Oggetto: Procedura di verifica di assoggettabilità a V.I.A. relativa all'ampliamento del Data Center SUPERNAP di Via Marche 8, Siziano (PV) e alla realizzazione dell'elettrodotto AT 132 kv in cavo tra la Stazione di Lacchiarella (MI) e la sede Supernap Italia S.p.A.- Osservazioni del Parco Agricolo Sud Milano

Riscontro alla nota di Città Metropolitana – Parco Agricolo sud Milano

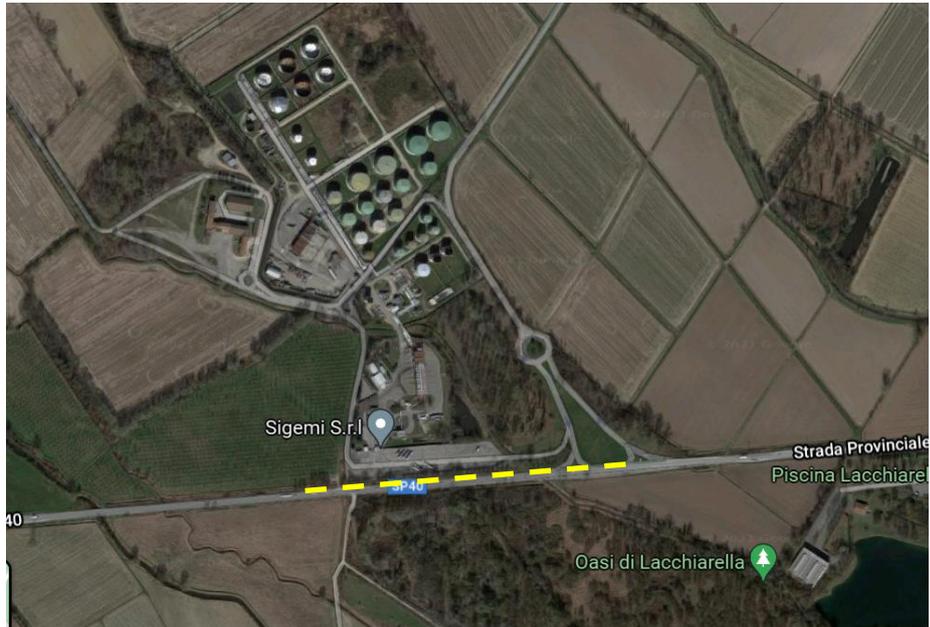
- 3) Osservazione: *"il Parco Agricolo Sud Milano, in qualità di soggetto competente in materia ambientale direttamente interessato dal Progetto e di Ente gestore della Zona Speciale di Conservazione (ZSC) IT 2050010 "Oasi Lacchiarella", ritiene prioritario, in ragione della portata dell'intervento e della vicinanza al Sito della Rete Natura 2000, che il progetto sia assoggettato a procedura di Valutazione di Impatto Ambientale nonché al procedimento di Valutazione di Incidenza al fine di escludere eventuali impatti determinati dalla realizzazione dell'elettrodotto sugli habitat della (ZSC) IT 2050010 "Oasi di Lacchiarella" e sul contesto agricolo circostante, la cui salvaguardia è determinante per il mantenimento della biodiversità del sito".*

- ✓ Interferenze acustiche: il cantiere, che sarà attivo in ambito diurno, si installerà sul lato della SP40 su cui si affaccia la società Sigemi srl, che svolge servizi di stoccaggio e movimentazione di prodotti petroliferi per conto terzi, come si evince dalla foto satellitare di seguito riportata (in giallo il tracciato dell'elettrodotto). Data la tipologia di attività si evidenzia che quel tratto di strada, oltre ad essere impattato dal traffico ordinario ad alto scorrimento (limite di velocità 70km/h) è soggetto a traffico pesante dovuto ai mezzi in ingresso/uscita da detta ditta. In virtù di ciò è possibile affermare che eventuali criticità acustiche dovute ai mezzi di cantiere, dato il contesto in cui lo stesso si inserisce, sono da ritenersi insignificanti, ovvero comparabili a qualsiasi intervento di manutenzione effettuato su detta strada. Ultimo aspetto è la temporaneità del cantiere rispetto alla viabilità ed all'attività della società Sigemi srl;
